## Modell CP500 Kinoprozessor

### Zeitweiliger Ausfall der Kat.Nr.675A

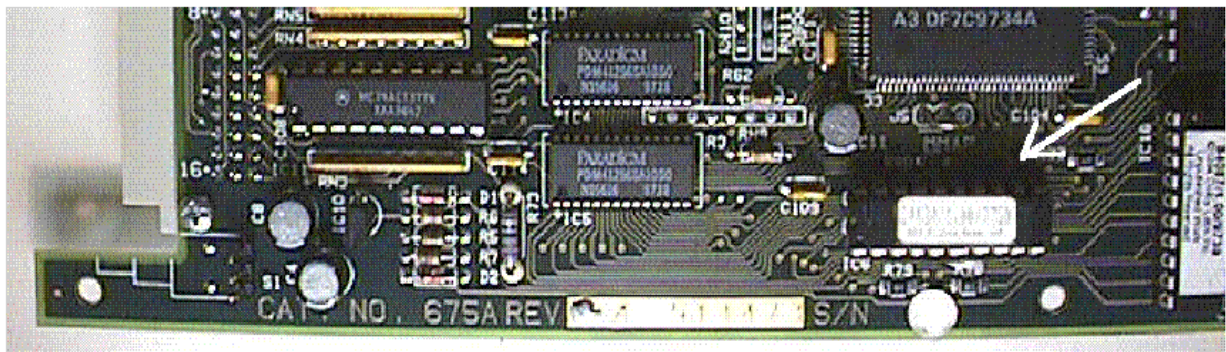
Eine Reihe von Kat.Nr.675A-Karten aus der aktuellen Produktionsserie wurde wegen eines zeitweiligen Ausfalls zurückgesandt. Unsere Untersuchungen deuten auf ein mögliches Problem mit einem bestimmten GAL-Logik-Baustein (Generic Array Logic) auf dieser Karte hin. Dieser Baustein arbeitet für einen zuverlässigen Betrieb bei hohen Umgebungstemperaturen nicht schnell genug.

Die betroffenen Karten befinden sich in den Steckplätzen J12 und J14 im CP500. Karten mit Seriennummern zwischen ungefähr 11500 und 16700 enthalten den Baustein, bei dem der Fehler auftreten kann. Diese Karten wurden in CP500-Geräten verwendet, die zwischen Oktober 1997 und Oktober 1998 ausgeliefert wurden. Karten, die in derselben Zeit repariert wurden, können ebenfalls betroffen sein, wenn der GAL-Baustein ausgewechselt wurde.

Auf Kat.Nr.675A-Karten, bei denen eine der oben beschriebenen Störungen auftritt und deren Seriennummer zwischen 11500 und 16700 liegt, muß der GAL-Baustein im Sockel IC6 ausgetauscht werden. Das Bauteil liegt in der Nähe des Aufdrucks der Seriennummer im unteren Bereich der Karte. Es ist eindeutig anhand des Aufdrucks 84135/1.00/jjmm zu identifizieren (siehe unten), wobei jjmm die Herstellungswoche bzw. das -jahr angeben.

IC6 ist gesockelt und kann leicht vor Ort ausgetauscht werden. Ersatz-IC's sollten bei Dolby Laboratories bestellt werden; die ausgetauschten Bauteile sollten an Dolby Laboratories zurückgesandt werden.
